初動期東口駅前広場形状の検討（歩道幅員・形状の再調整）

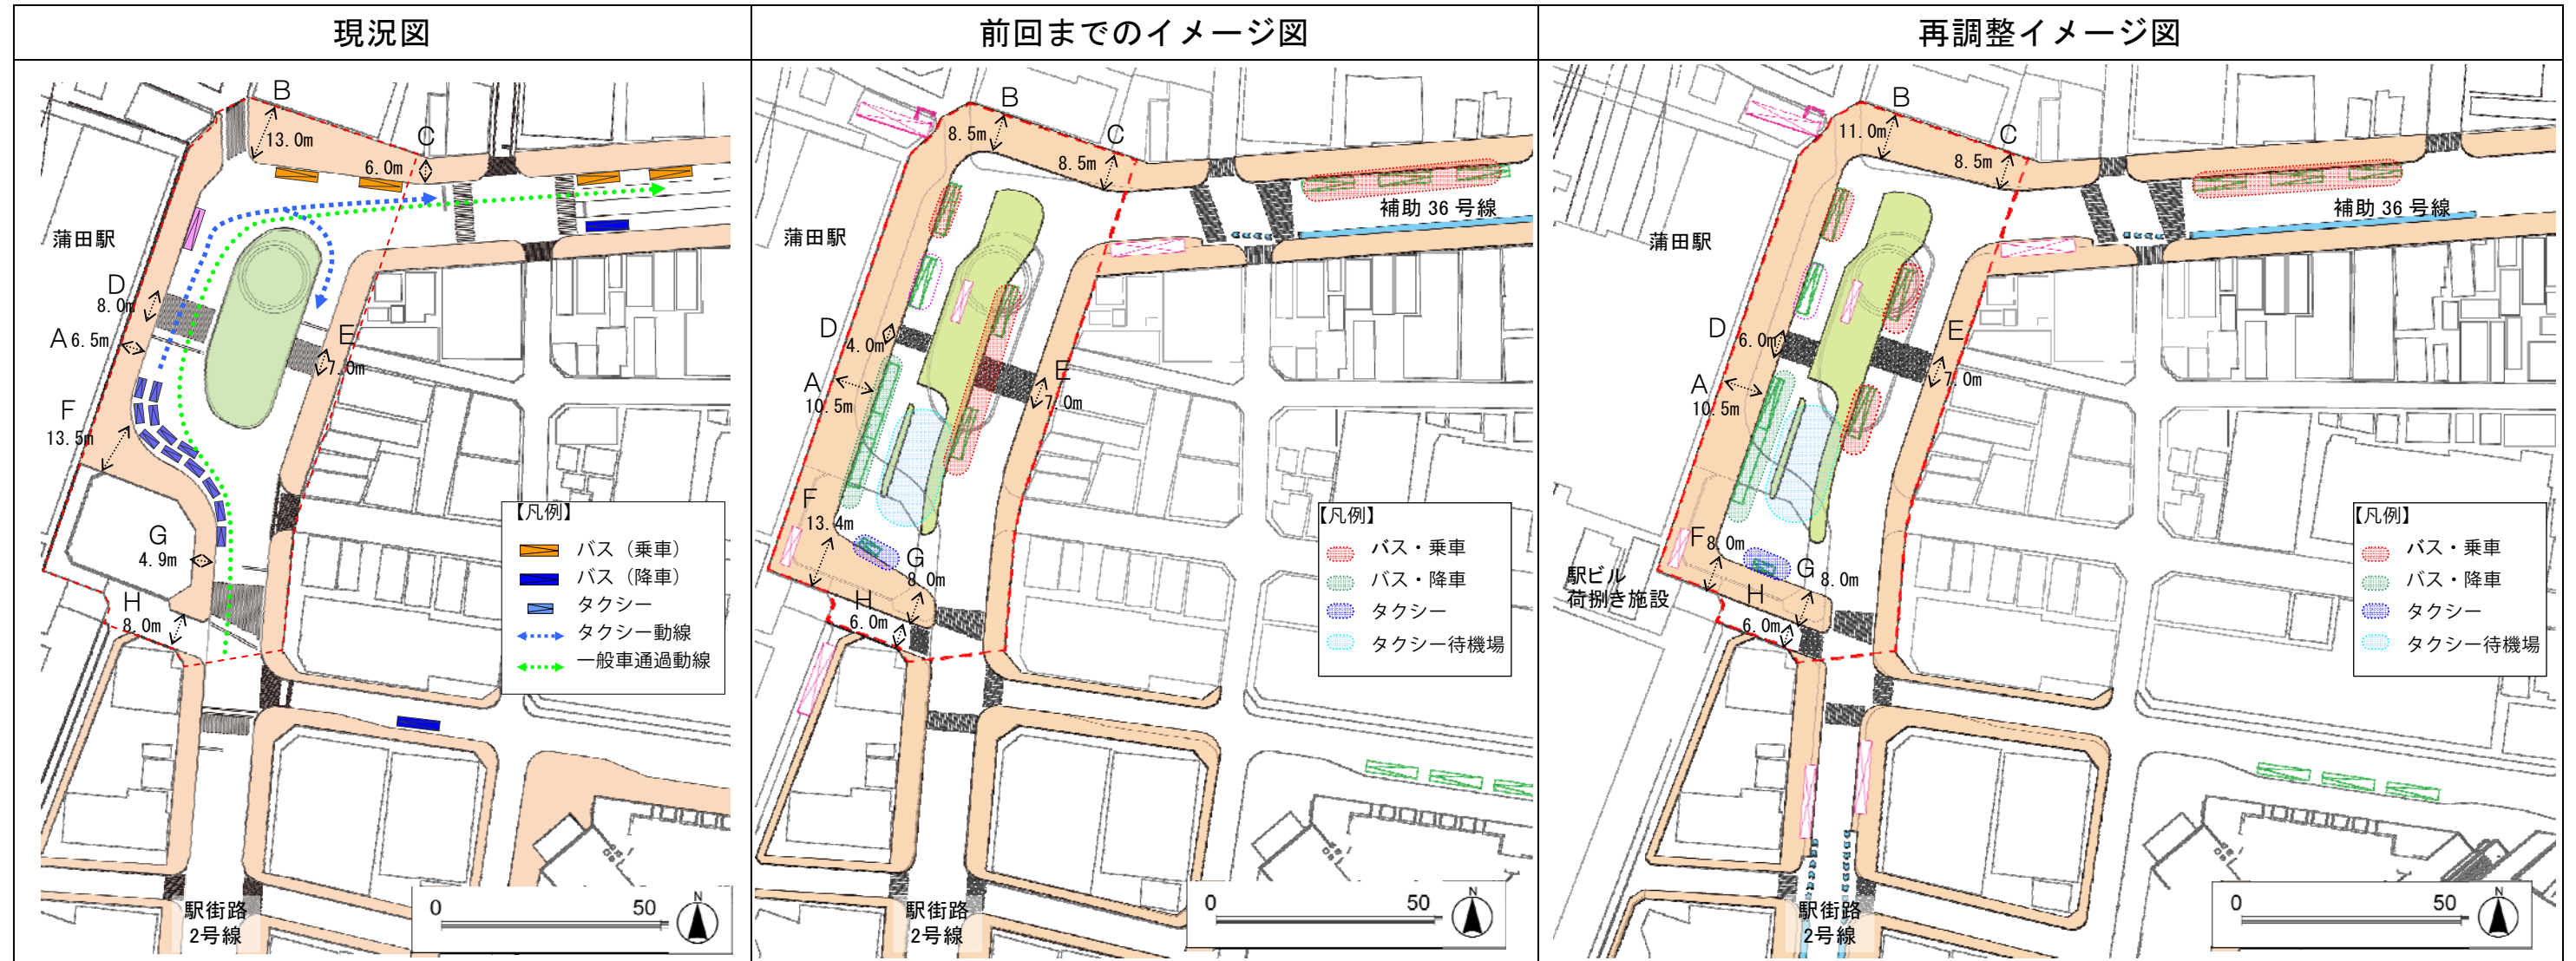
- ・北側歩道、中央横断歩道が狭いのではないか

- ・南側歩道幅員の形状を見直し、北側歩道・中央横断歩道を可能な範囲で調整
- ・各歩道の歩行者交通量を考慮
